【令和5年11月30日の設工認その9に係るヒアリングコメント】

【令和5年11月30日の設工認その9に係るヒアリングコメント】

別図 処理場地区

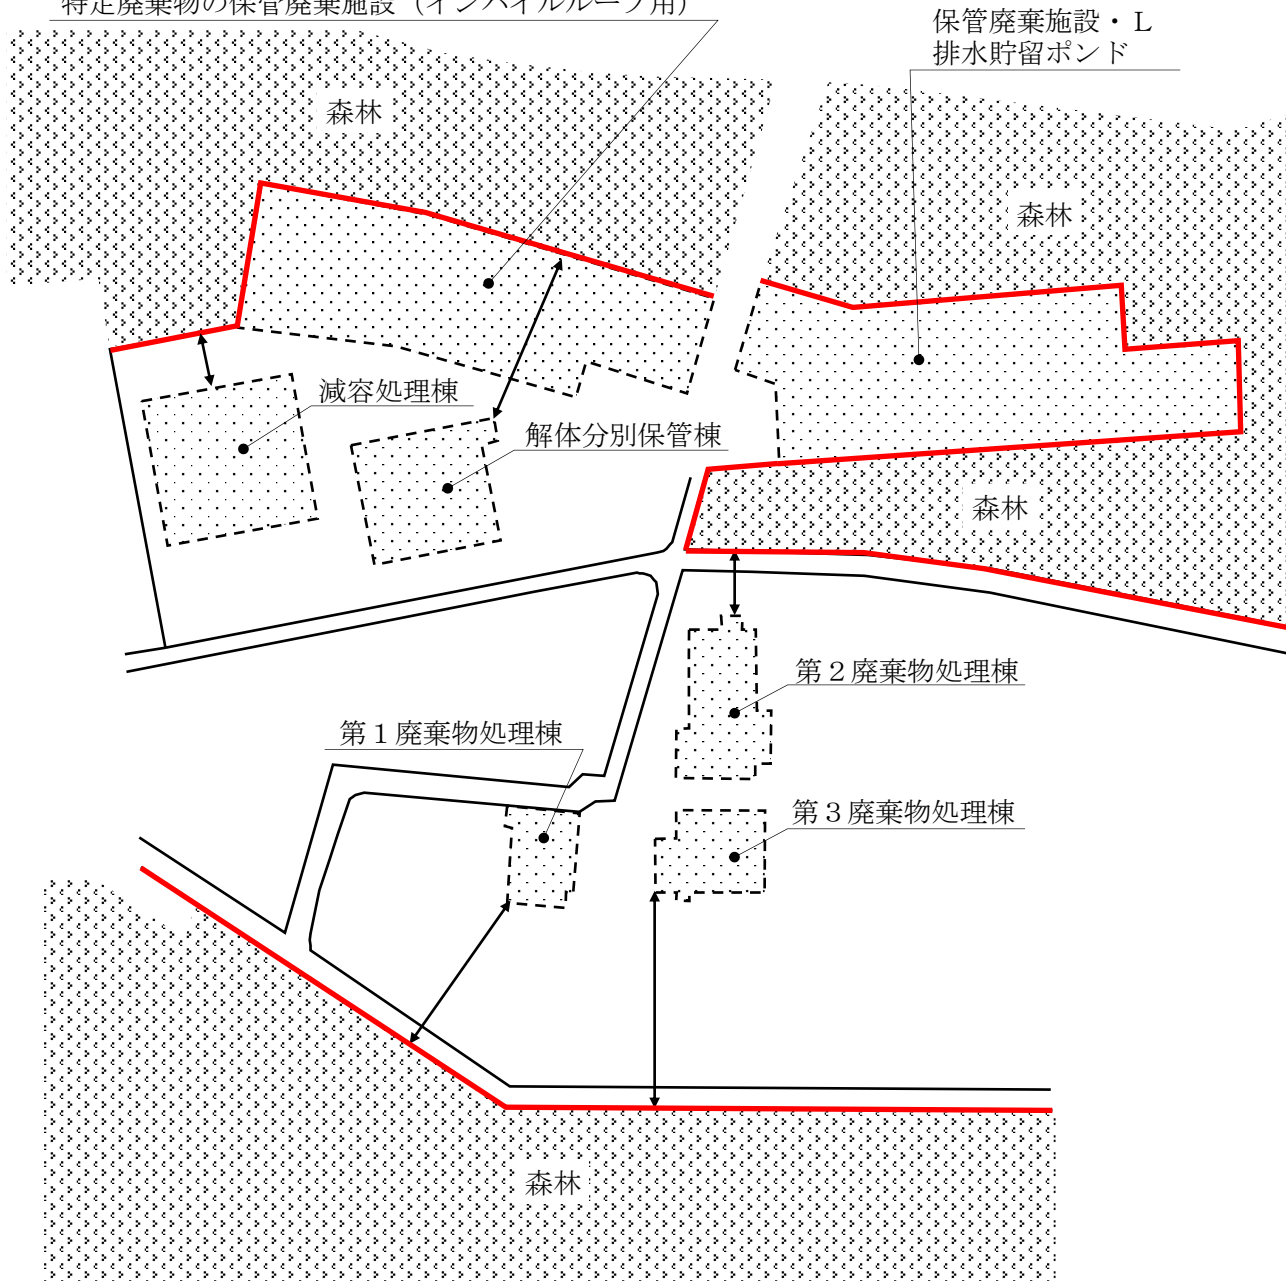
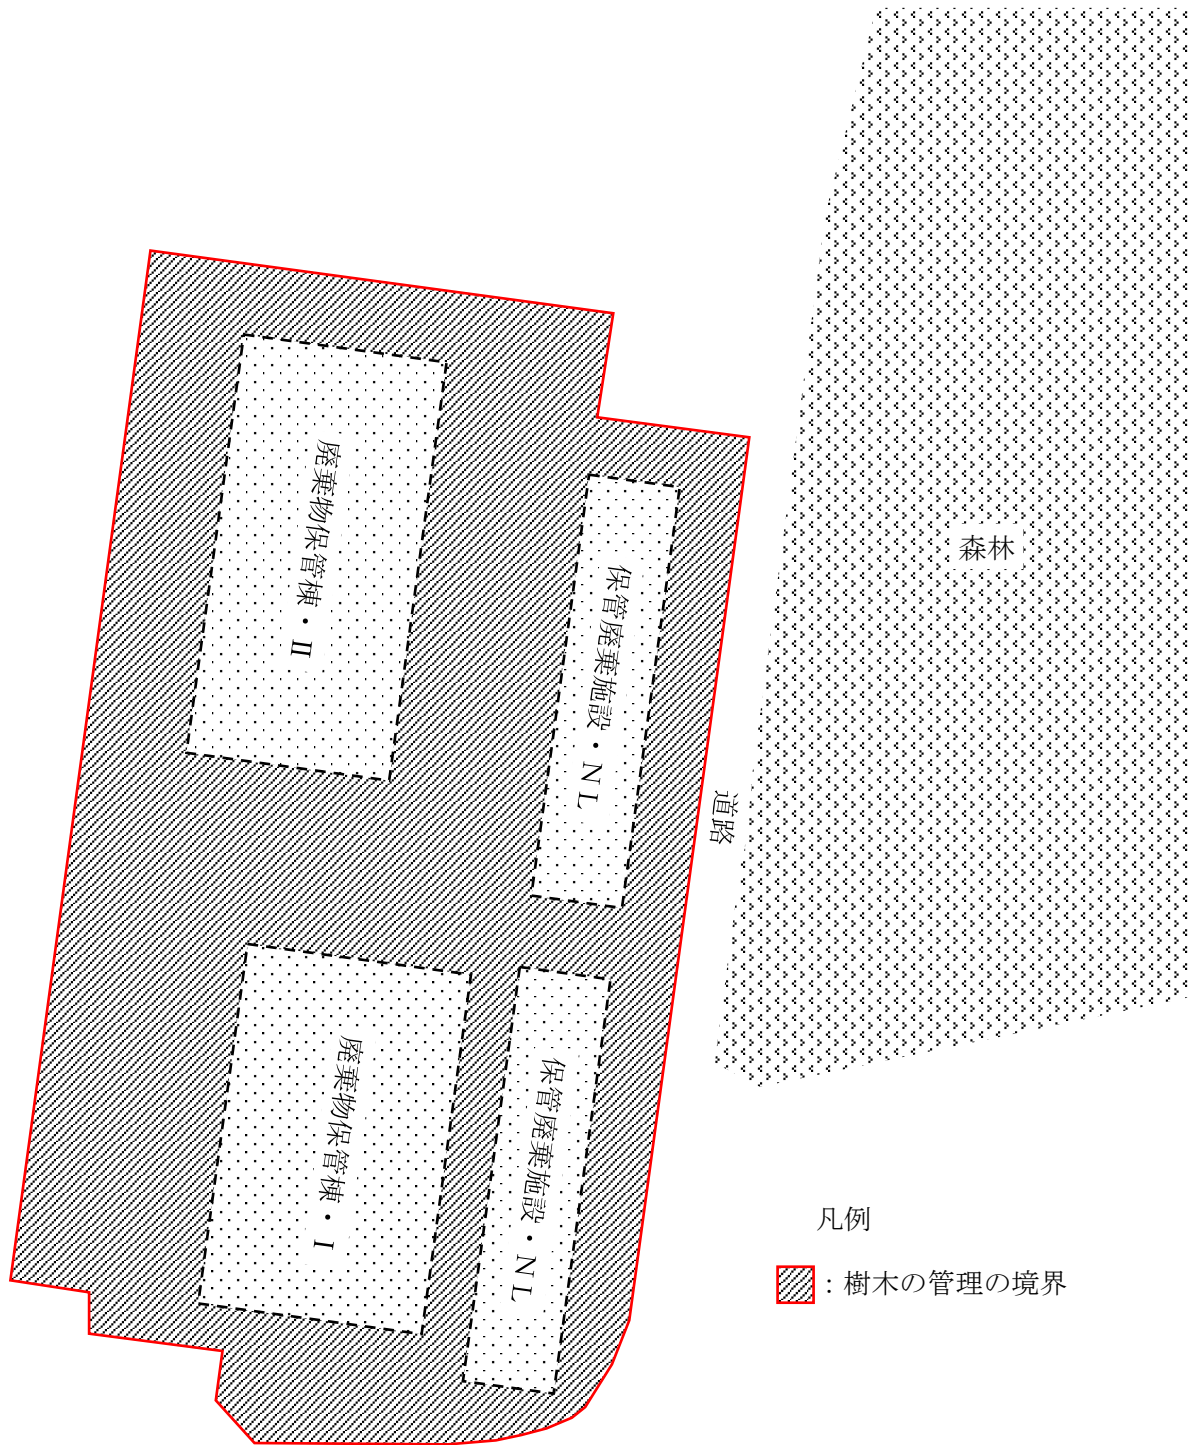
外部火災の評価について、廃棄物処理場には防火帯が無いことは理解しているが、防火帯に代わるものが何か存在しているのか。

放射性廃棄物処理場の各施設において、防火帯に代わる物理的なエリアはないが、各施設と森林との離隔距離が重要となる。森林火災の評価において、森林との離隔距離が評価結果に影響することから、評価で使用している離隔距離を維持していくため、森林が別図に示す境界より施設側に拡大しないよう樹木の管理をする旨を原子炉施設保安規定及び下部規定に定めて管理する。

第 25 条の 3 課長は、所掌する施設の周辺に森林火災が発生した場合に備えて、別図に示す境界の内側に森林が拡大しないよう樹木を管理しなければならない。
